长春外国语学校体育艺术综合楼建设项目

环境影响报告表

《长春外国语学校体育艺术综合楼建设项目环境影响报告表》

长春外国语学校体育艺术综合楼建设项目 环境影响报告表技术评审会专家评审意见

附图3 学校总平面图及噪声点位布置

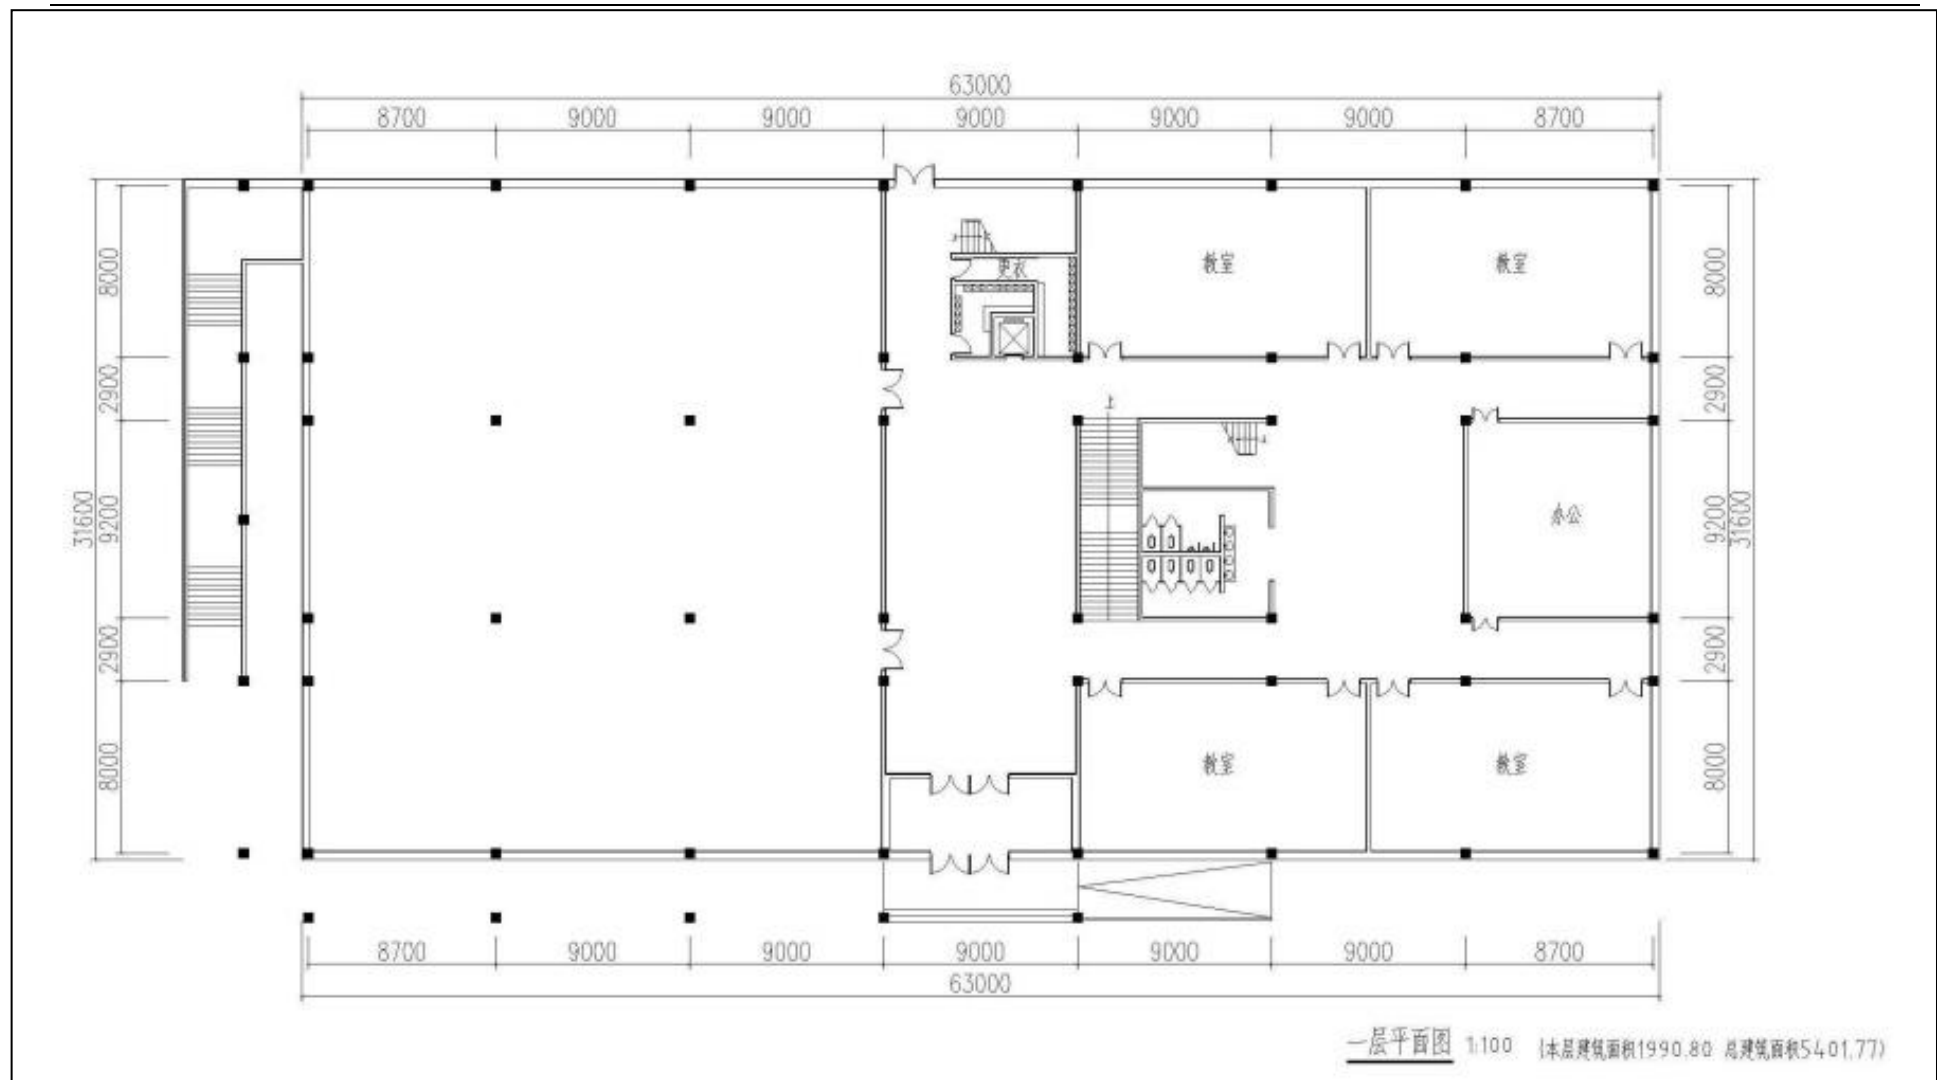
1、细化并图示学校内部及本次建设综合楼周边的环境敏感点分布及现状调查，给出相应距离，完善施工期及运营期污染防治措施，说明相互之间的环境影响。

- 1、细化并图示学校及本次建设综合楼周边的环境敏感点分布，给出相应距离，细化施工期污染防治措施，说明相互之间的环境影响。
- 2、细化本次建设综合楼的功能，分层平面布局中使用功能不全。
- 3、给出该体育艺术综合楼的运行时间。该综合楼有洗浴设施，细化生活用水及排水情况。细化原有给排水计算方式（是按建筑面积计算还是由人数计算？），复核三本帐内容。
- 4、确认化学实验废弃物是否属于危险废物，如是，应按危险废物暂存及处置要求，并委托有资质的单位进行处理。
- 5、补充长春市第一污水处理厂排放标准及运行达标情况。
- 6、细化施工期固体废物产生量及处置去向。

原内容	修改的内容	报批版的位置
细化并图示学校内部及本次建设综合楼周边的环境敏感点分布及现状调查,给出相应距离	细化分布,明确距离	建设项目基本情况 P4 主要环境保护目标 P24 附图 3
完善施工期及运营期污染防治措施,说明相互之间的环境影响	已补充并完善	环境影响分析及防治措施 P31-P34 结论与建议 P39-P41
细化本次建设综合楼的功能,细化用水及排水情况,复核三本帐内容	已细化并复核	建设项目基本情况 P5-7 建设项目工程分析 P30
确认校区内部分固体废物是否属于危险废物,如是,应按危险废物暂存及处置要求,并委托有资质的单位进行处理	已确认并明确处理方式	与本项目有关的原有污染情况 及主要环境问题 P13 附件 2
细化施工期固体废物产生量及处置去向。复核土石方平衡	已细化并复核	建设项目基本情况 P6 环境影响分析及防治措施 P33
完善项目所在区域社会环境数据	已完善	建设项目所在地自然环境社会 环境简介 P17-P18
补充长春市第一污水处理厂排放标准及运行达标情况	已补充	评价适用标准 P26
规范相关文字、图件	已规范	--
